4116-01-ЭОМ

26-ти этажный 2-секционный многоквартирный жилой дом с техническим, подвальным и подземным этажами, №11 (по генплану). Жилищный комплекс "Анкудиновский парк" в д. Анкудиновка Кстовского района Нижегородской области

Внутреннее электроснабжение

План прокладки сетей освещения 5-12-~~4-1~~1 этаж 2 секции.

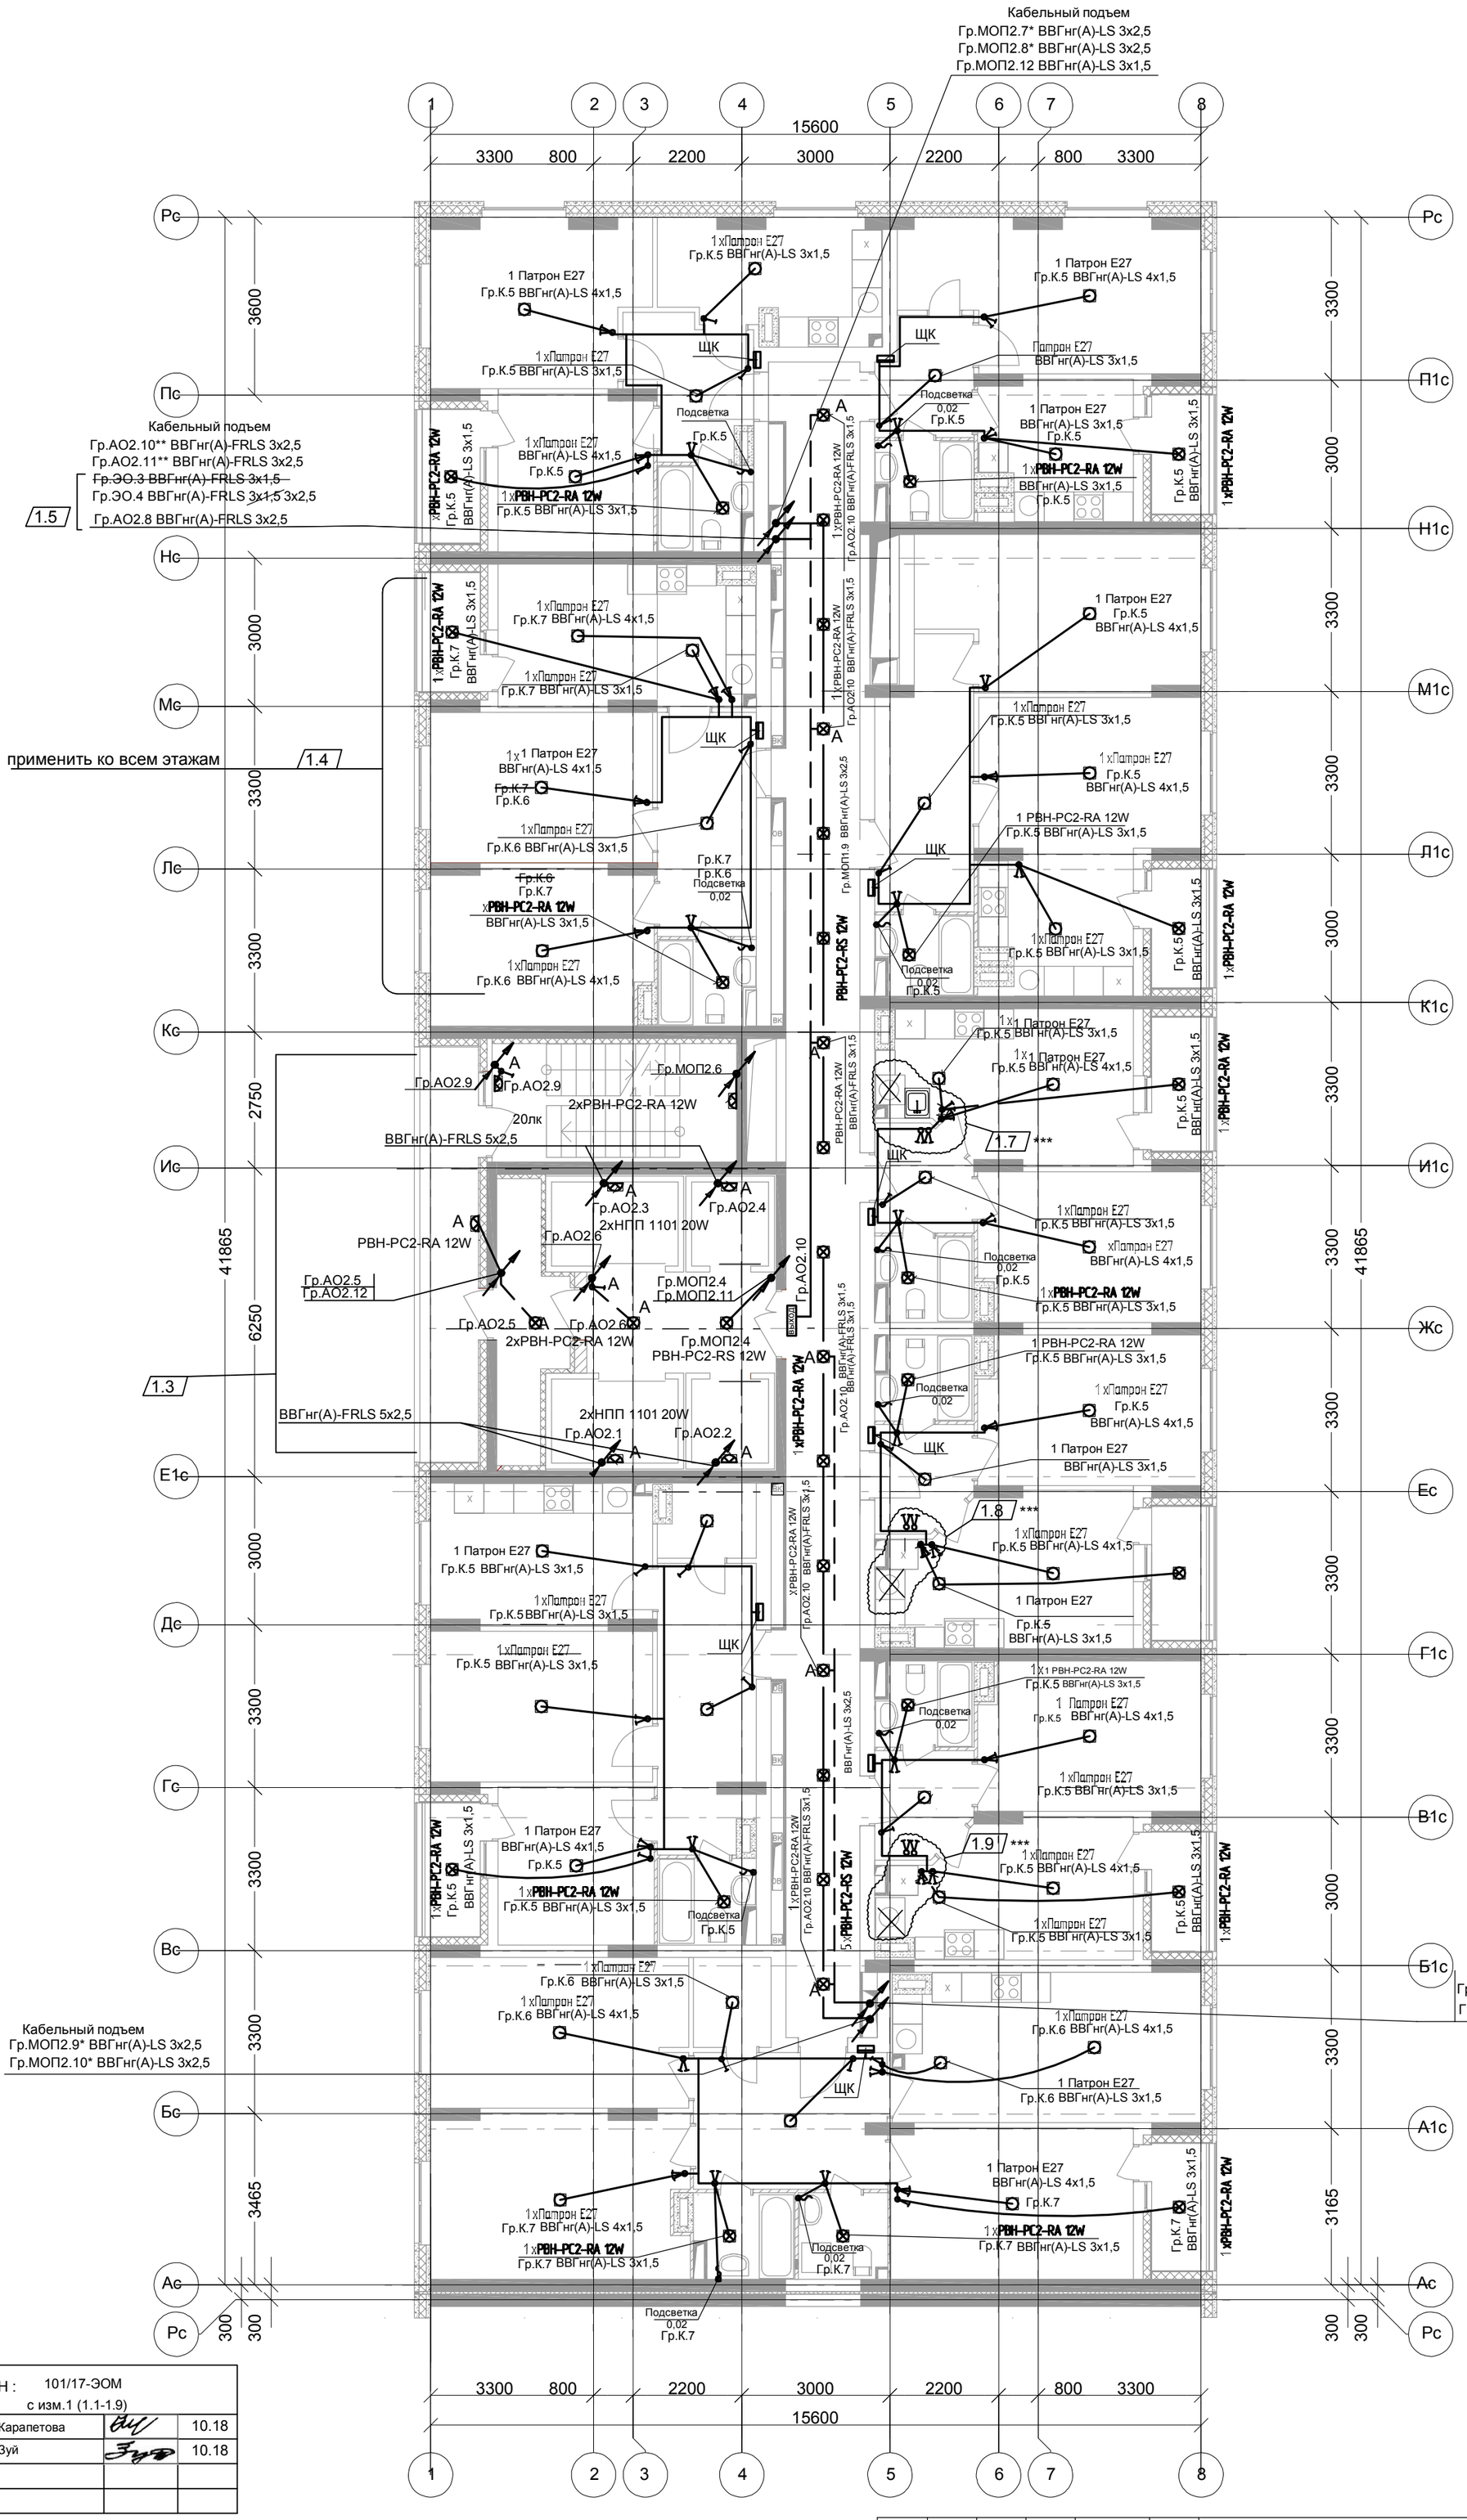
1.1

* Гр.МОП2.7, Гр.МОП2.9 - 1...14 этаж; Гр.МОП2.8, Гр.МОП2.10 - 15...24 этаж.

** Гр.АО2.10 - 1...14 этаж; Гр.АО2.11 - 15...24 этаж.

*** в кухнях выключатели вынесены снаружи из-за новой расстановки оборудования.

~~* Гр.МОП2.7, Гр.МОП2.8 – 1-13 этаж, Гр.МОП2.9, Гр.МОП2.10 – 14-23 этаж~~

~~** Гр.АО2.10 – 1 этаж-13 этаж, Гр.АО2.11 – 14-23 этажи~~

~~***Заградительные огни установить на отметке +35,750 (отметка перекрытия потолка 12 этажа)~~
